質問回答書

案件名：高岡市窓口案内・予約システム導入業務

質問回答書 ※別紙【項番19】 発券機の位置（想定）

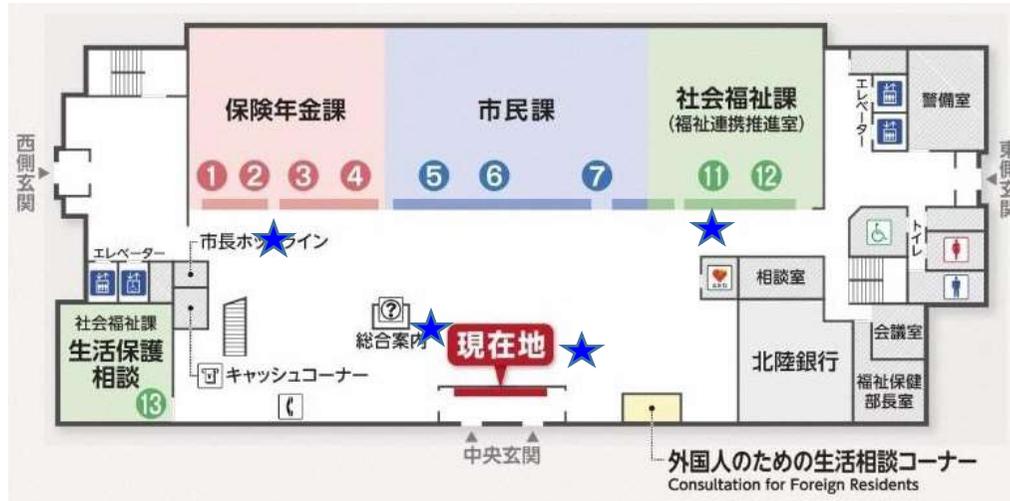
No	項目	質問	回答
19	その他 (設置場所)	各番号札発券機はどのあたりに設置される想定か。 また、設置場所にコンセント口は1口以上あるか。	番号札発券機の設置想定場所は、別紙のとおり。 コンセント口については、設置場所決定後、必要に応じて電源工事が必要になると考えている。(市で準備を予定)
